変更前	変更後	変更理由
<p>2.5 汚染水処理設備等</p> <p>2.5.1 基本設計</p> <p>(中略)</p> <p>2.5.1.5 主要な機器</p> <p>2.5.1.5.1 汚染水処理設備、貯留設備（タンク等）及び関連設備（移送配管，移送ポンプ等）</p> <p>(中略)</p> <p>(1) 滞留水移送装置</p> <p>滞留水移送装置は，タービン建屋等にある滞留水を汚染水処理設備のあるプロセス主建屋，高温焼却炉建屋へ移送することを目的に，移送ポンプ，移送ライン等で構成する。</p> <p>移送ポンプは，1号機タービン建屋に6台，1号機原子炉建屋に2台，2号機タービン建屋に4台，2号機原子炉建屋に2台，2号機廃棄物処理建屋に2台，3号機のタービン建屋に5台，3号機原子炉建屋に2台，3号機廃棄物処理建屋に2台，4号機タービン建屋に5台，4号機原子炉建屋に2台，4号機廃棄物処理建屋に2台設置し，原子炉への注水，雨水の浸入，地下水の浸透等により1号～4号機のタービン建屋等に発生する滞留水に対して十分対処可能な設備容量を確保する。滞留水の移送は，移送元のタービン建屋等の水位や移送先となるプロセス主建屋，高温焼却炉建屋の水位の状況に応じて，ポンプの起動台数，移送元，移送先を適宜選定して実施する。</p> <p>(中略)</p>	<p>2.5 汚染水処理設備等</p> <p>2.5.1 基本設計</p> <p>(中略)</p> <p>2.5.1.5 主要な機器</p> <p>2.5.1.5.1 汚染水処理設備、貯留設備（タンク等）及び関連設備（移送配管，移送ポンプ等）</p> <p>(中略)</p> <p>(1) 滞留水移送装置</p> <p>滞留水移送装置は，タービン建屋等にある滞留水を汚染水処理設備のあるプロセス主建屋，高温焼却炉建屋へ移送することを目的に，移送ポンプ，移送ライン等で構成する。</p> <p>移送ポンプは，1号機タービン建屋に6台，1号機原子炉建屋に2台，1号機廃棄物処理建屋に2台，2号機タービン建屋に6台，2号機原子炉建屋に2台，2号機廃棄物処理建屋に6台，3号機のタービン建屋に9台，3号機原子炉建屋に2台，3号機廃棄物処理建屋に6台，4号機タービン建屋に7台，4号機原子炉建屋に6台，4号機廃棄物処理建屋に6台設置し，原子炉への注水，雨水の浸入，地下水の浸透等により1号～4号機のタービン建屋等に発生する滞留水に対して十分対処可能な設備容量を確保する。滞留水の移送は，移送元のタービン建屋等の水位や移送先となるプロセス主建屋，高温焼却炉建屋の水位の状況に応じて，ポンプの起動台数，移送元，移送先を適宜選定して実施する。</p> <p>(中略)</p>	<p>移送装置の追設に伴う変更</p>

福島第一原子力発電所 特定原子力施設に係

図-1 配管概略図 (6/11)
(2号機 R/B 3号機 T/B,R/B)

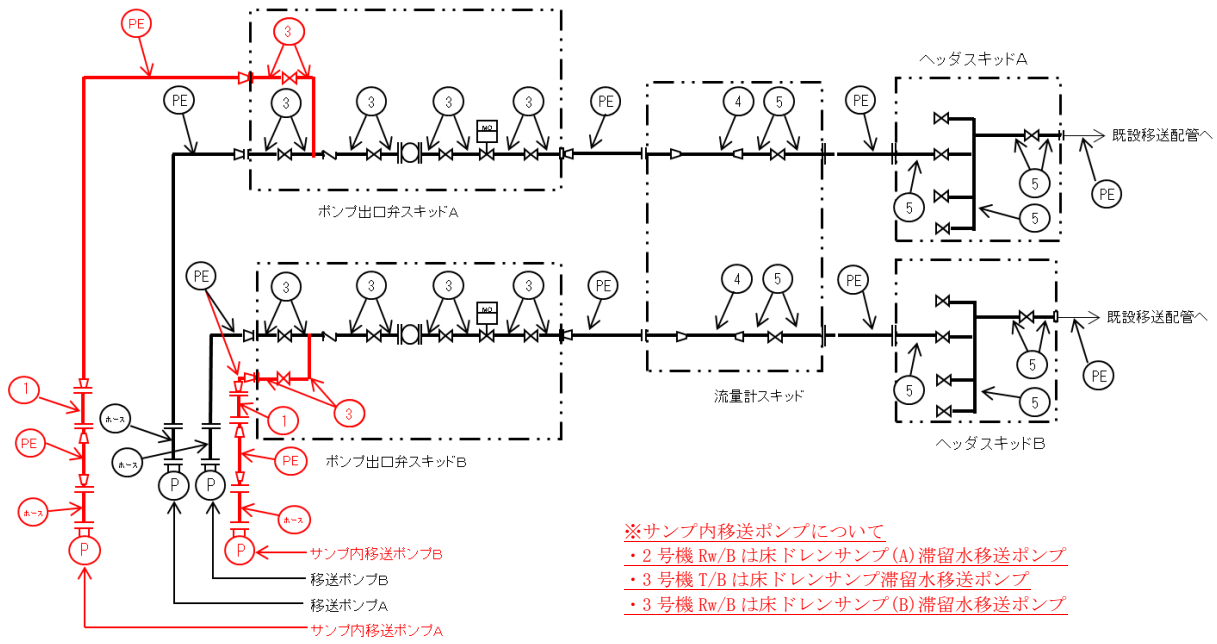
移送装置の追設に伴う追記および記載の適正化

図-1 配管概略図 (7/11)
(3号機 R/B)

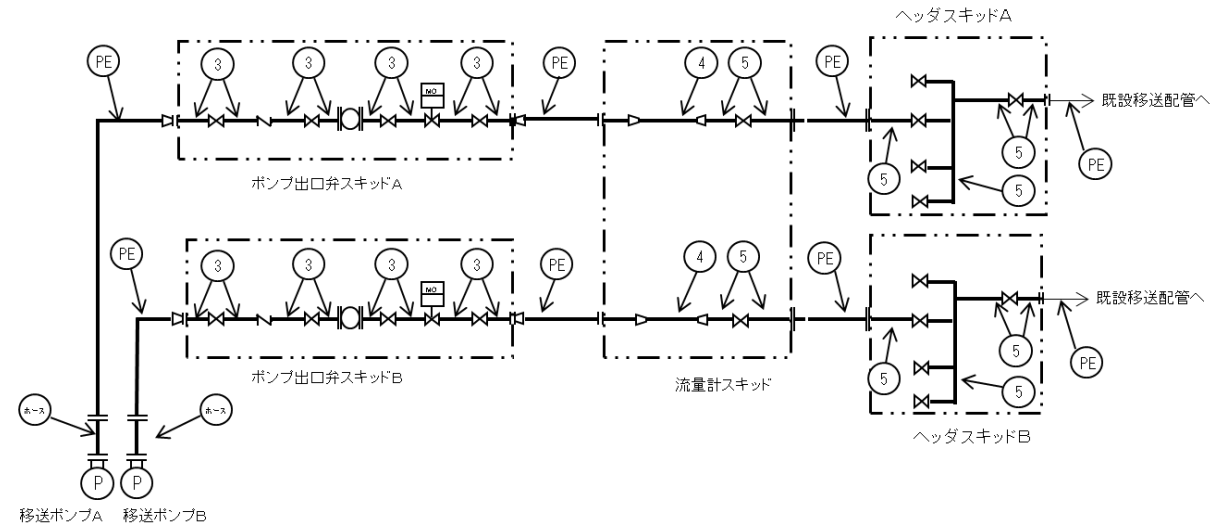
移送装置の追設に伴う記載の適正化

図-1 配管概略図 (8/11)
(4号機 I/B)

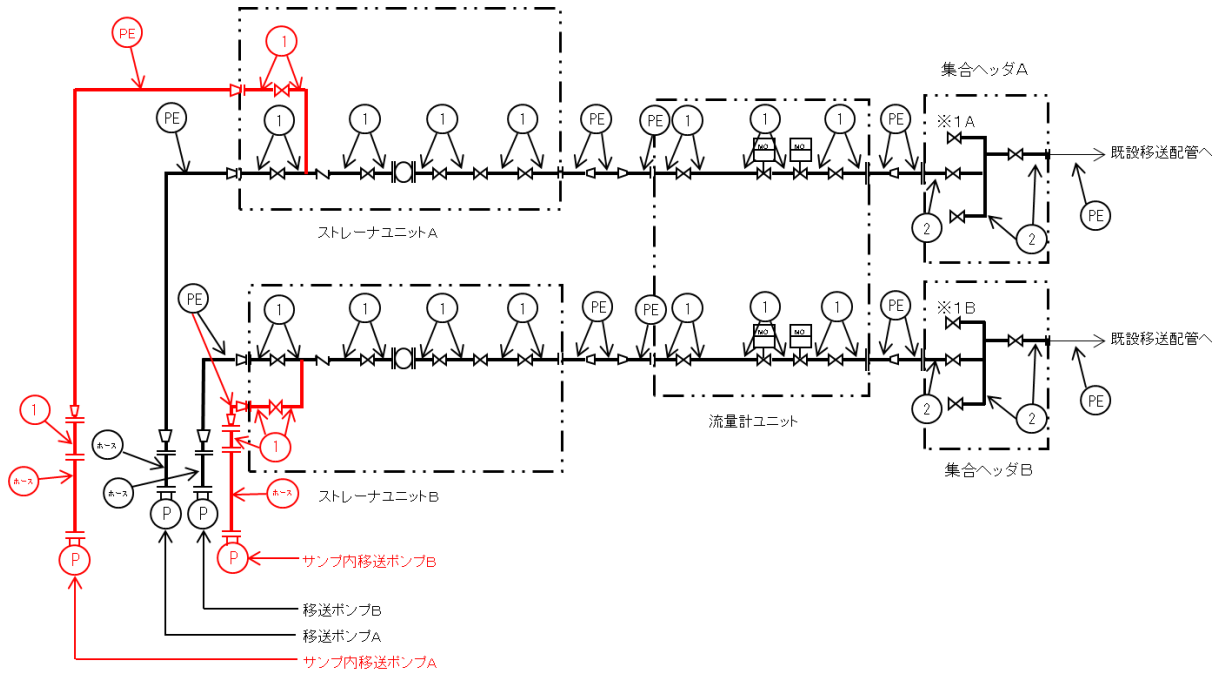
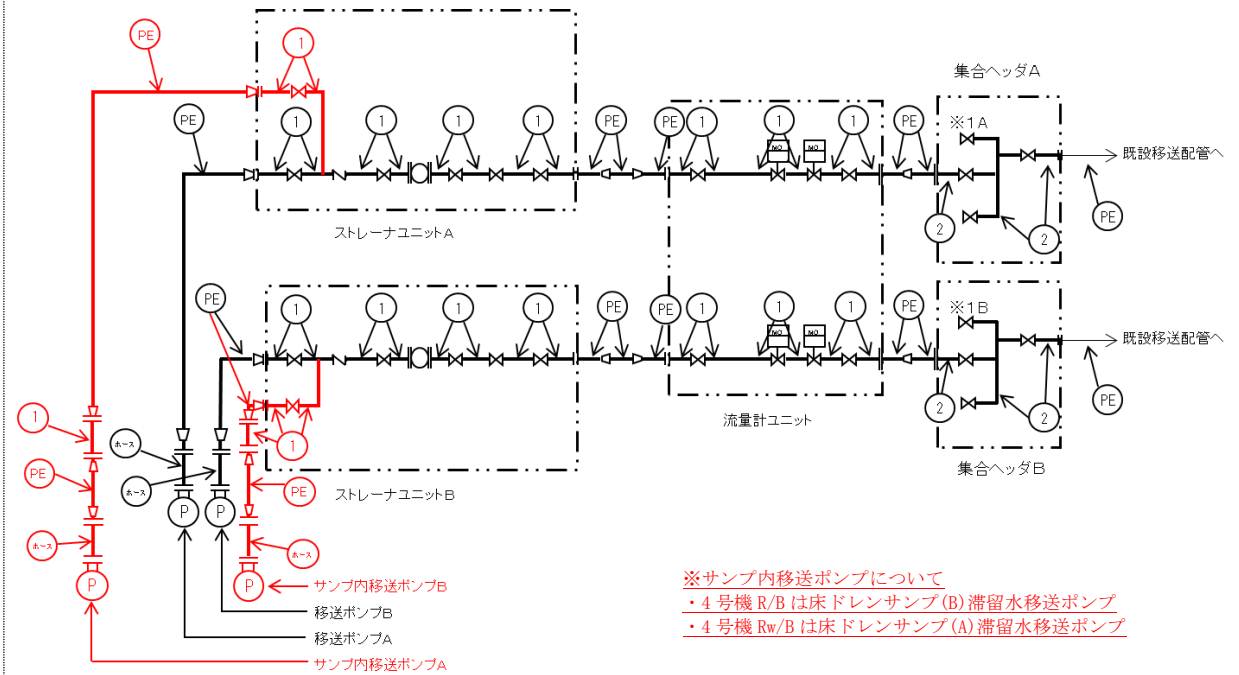
移送装置の追設に伴う追記および記載の適正化

図-1 配管概略図 (9/11)
(4号機 R/B,Rw/B)

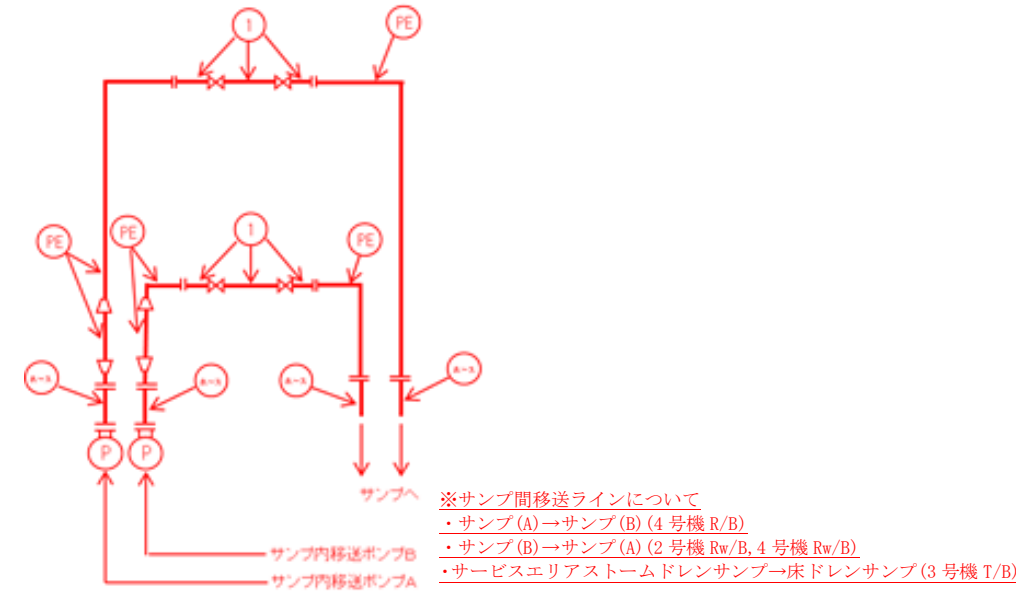
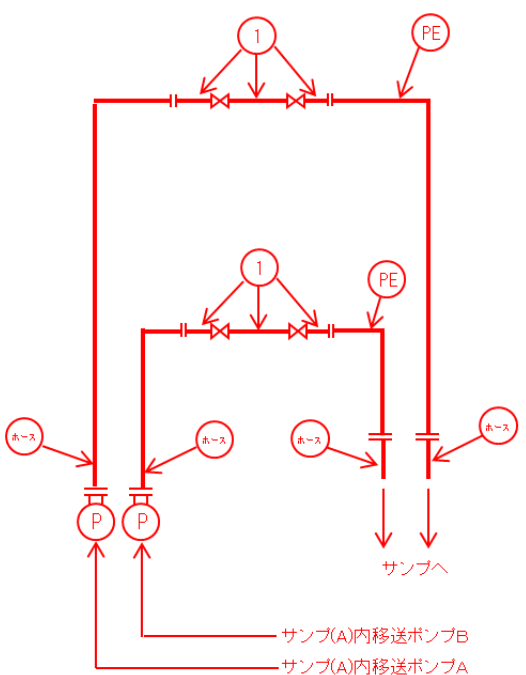
移送装置の追設に伴う追記および記載の適正化

図-1 配管概略図 (10/11)
(サンプリング間移送ライン(2号機 Rw/B 3号機 I/B 4号機 R/B,Rw/B))

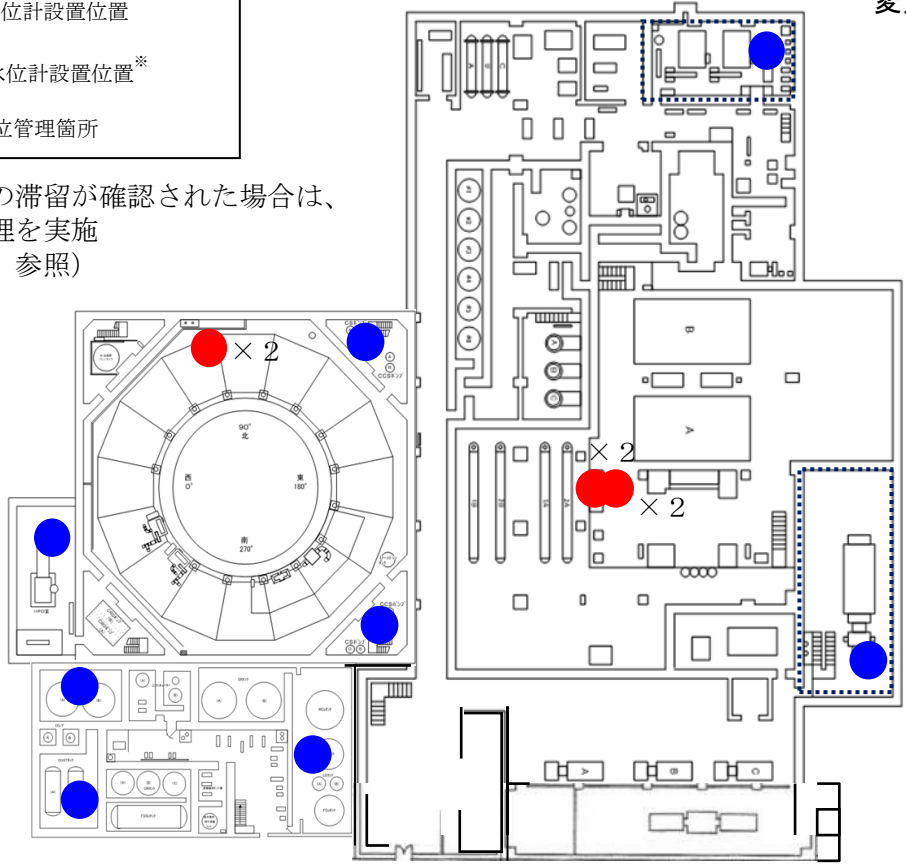
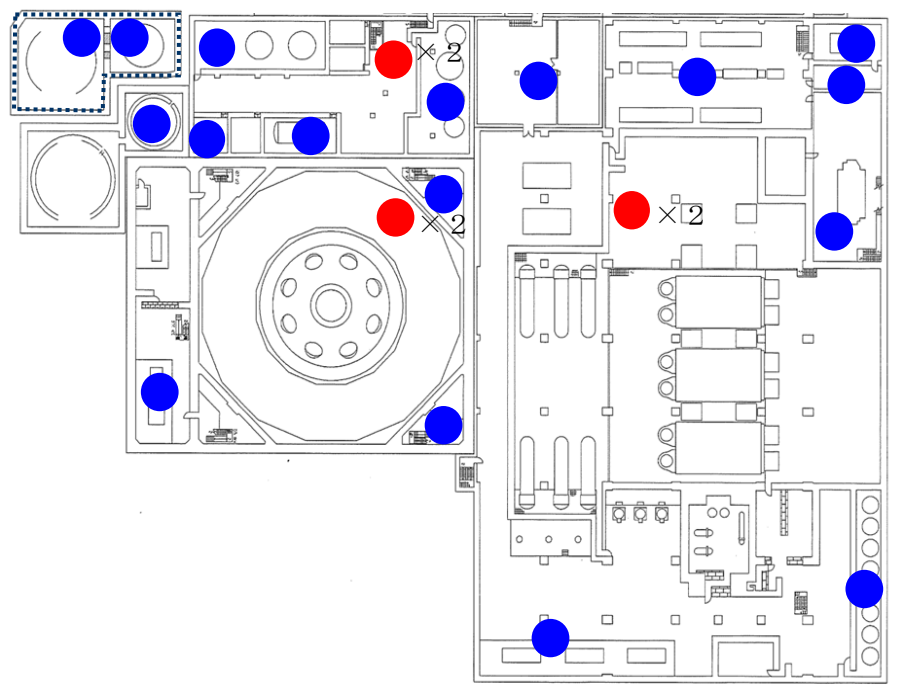
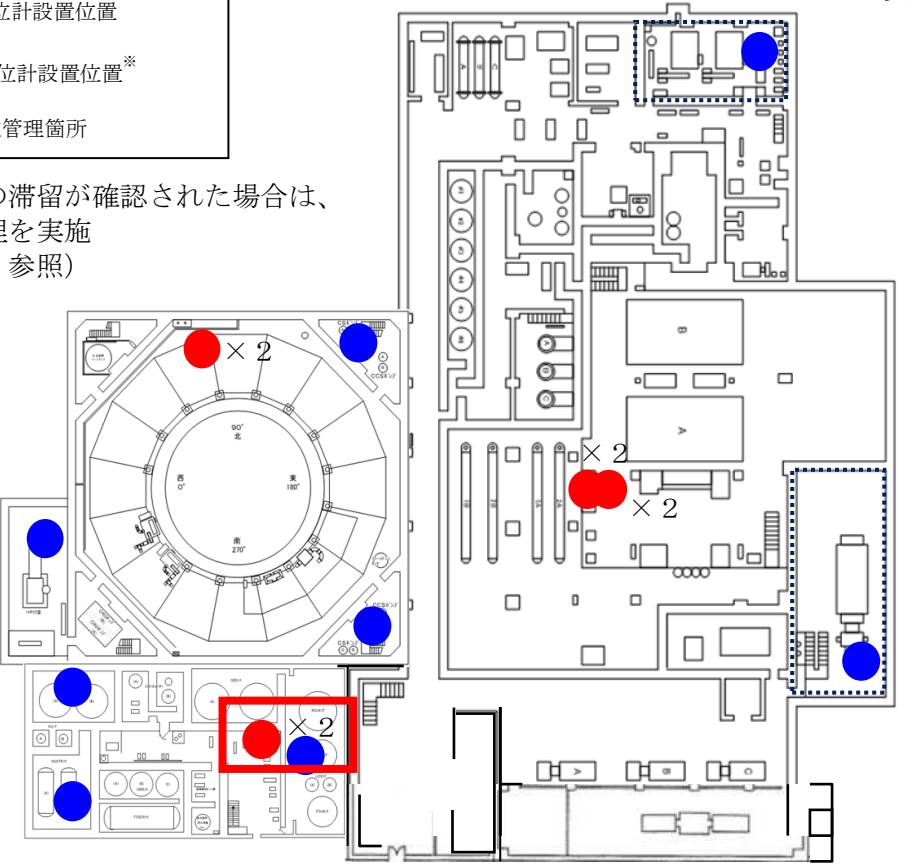
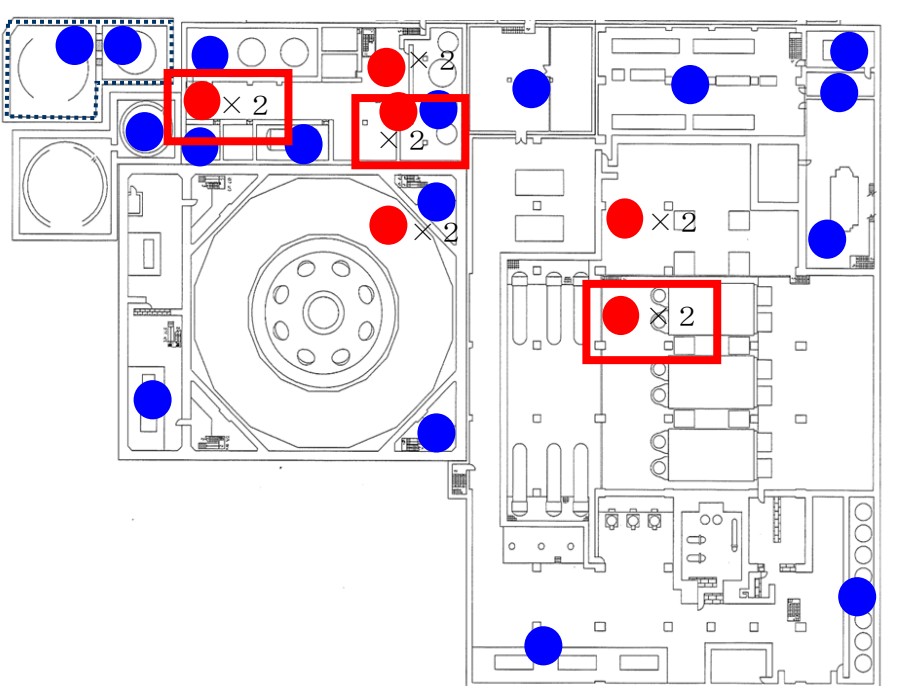
移送装置の追設に伴う追記

図5 3号機水位計設置位置図

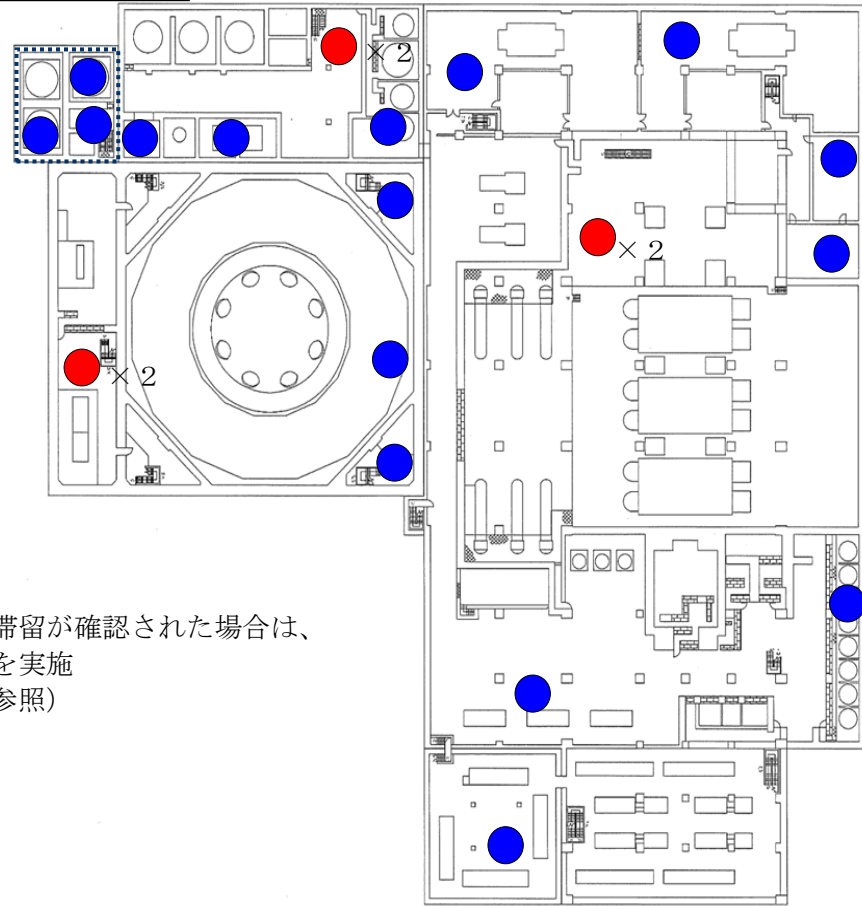
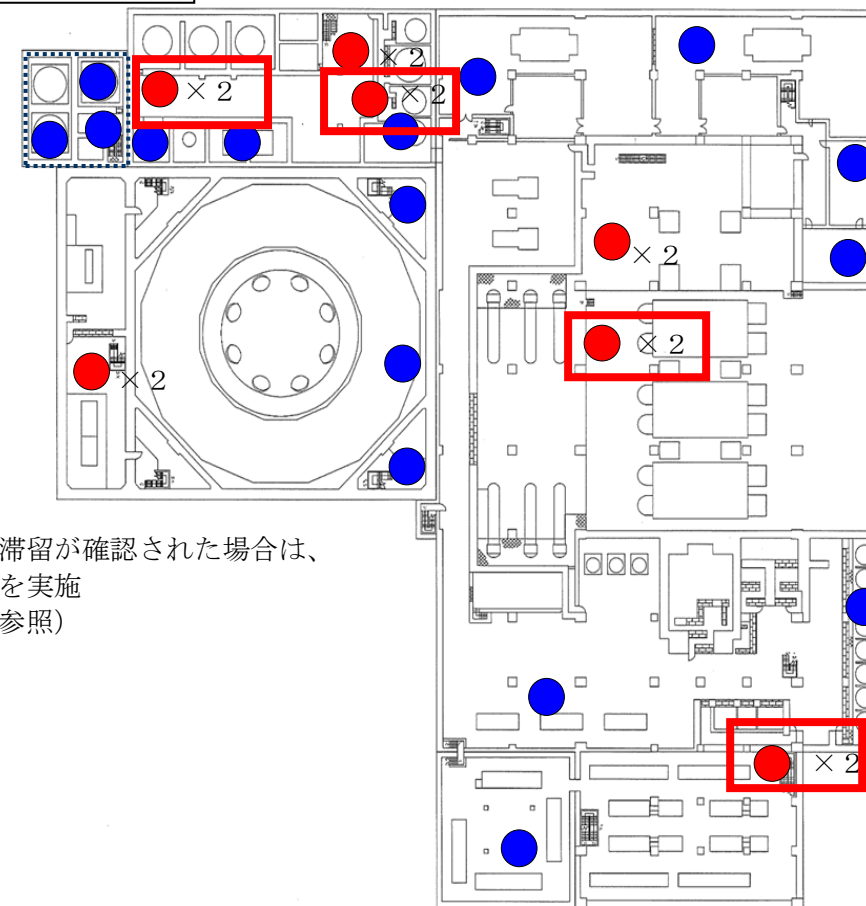
移送装置の追設に伴う追記および記載の適正化

図-2 建屋内外の水位比較範囲

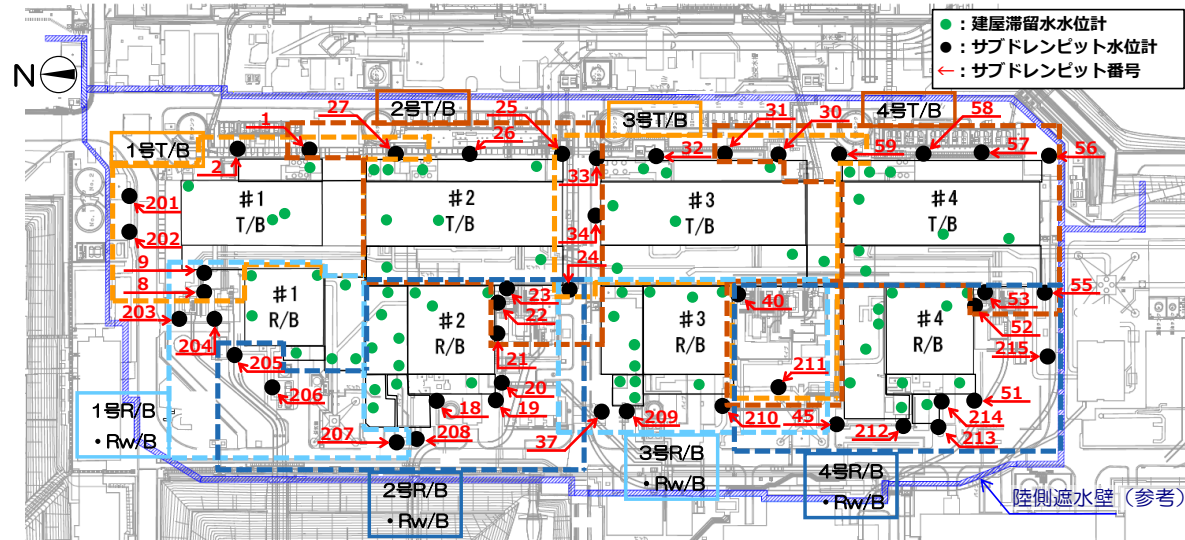
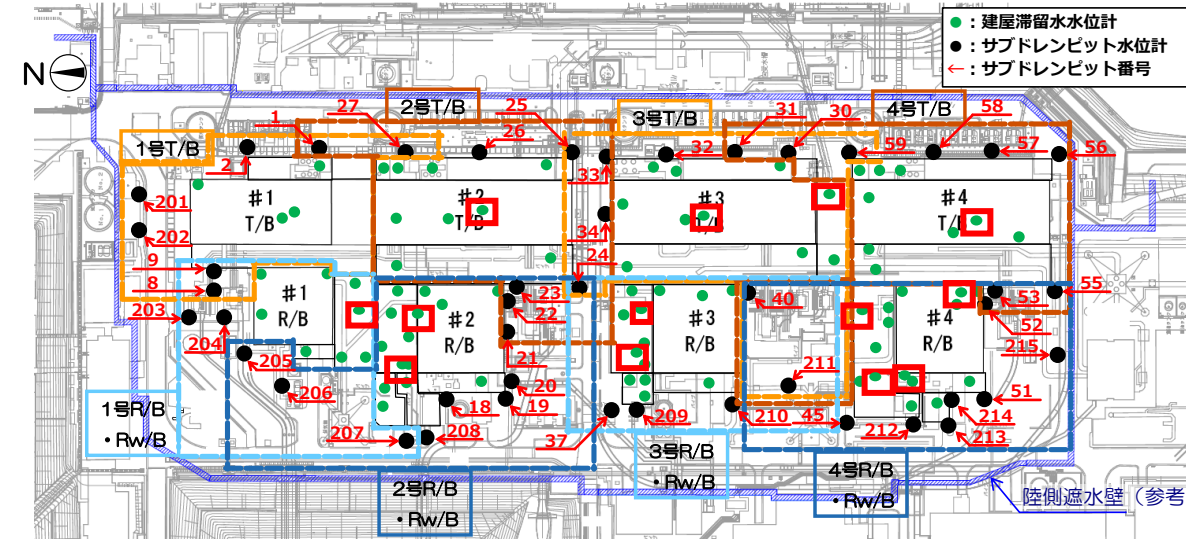
移送装置の追設に伴う追記および記載の適正化
